**SI 2127**

# SERVICE INFORMATION

## KABEL ADAPTACYJNY 4.07360.53.0

### ZASTĄPIENIE POPRZEDNICH WERSJI AKTUALNYMI CZUJNIKAMI PRZECIWCISNIENIA SPALIN

Kabel adaptacyjny z akcesoriami (nr art. 4.07360.53.0)

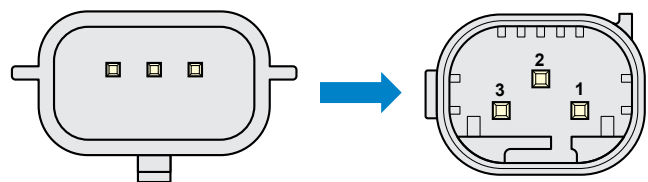
Czujnik przeciwcisnienia spalin o nr. ref. 22 36 517 19R nie jest już dostępny. Czujnik ten był stosowany w silnikach Renault. Niektóre z tych silników były również montowane w samochodach Mercedes-Benz, Nissan i Dacia (patrz tabela na odwrocie). Czujnik przeciwcisnienia spalin został zastąpiony po stronie OE czujnikiem z innym wtykiem przyłączeniowym. Jeżeli niedostępny już, stary czujnik ulegnie awarii, pierwotny wtyk musi zostać usunięty i zastąpiony odpowiednim wtykiem.

Aby ułatwić wymianę, firma Motorservice oferuje kabel adaptacyjny 4.07360.53.0. Dzięki temu można łatwo zastąpić niedostępny już czujnik przeciwcisnienia spalin pasującym modelem 7.12061.00.0 firmy Pierburg.

**ZAKRES DOSTAWY KABEL ADAPTACYJNEGO 4.07360.53.0**

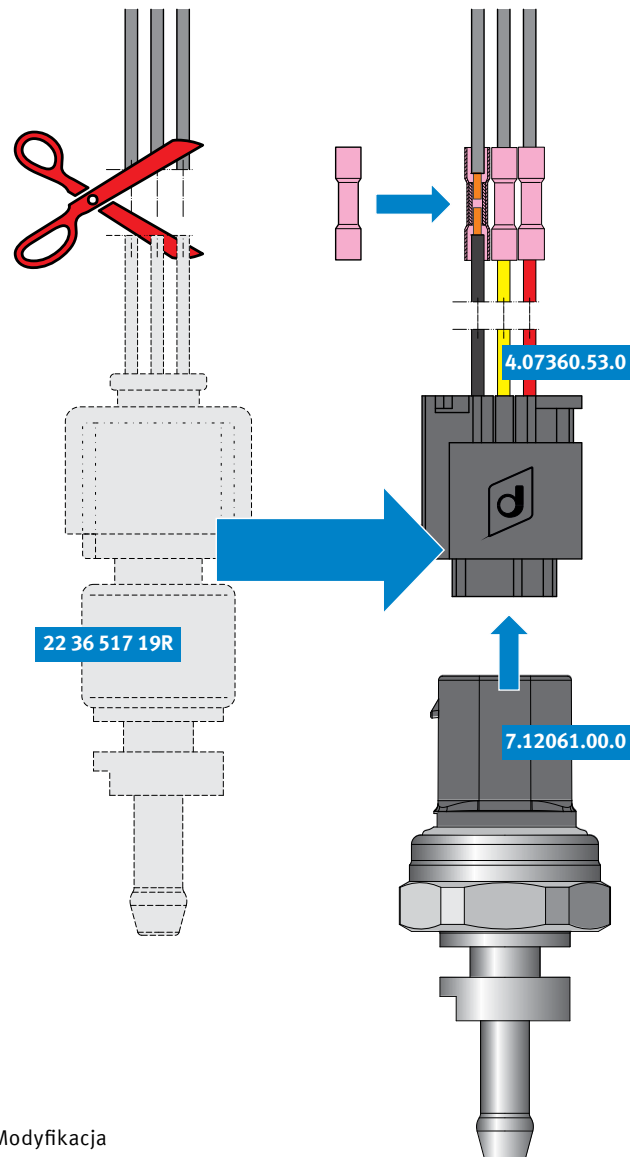
- Odciąć stary czujnik 223651719R blisko oryginalnego wtyku.
- Podłączyć kabel adaptacyjny 4.07360.53.0, używając łączników termokurczliwych. Zwrócić uwagę na przyporządkowanie styków.

- 01 Uziemienie (czerwone)
- 02 Wyjście sygnału (żółte)
- 03 Napięcie zasilania (czarne)
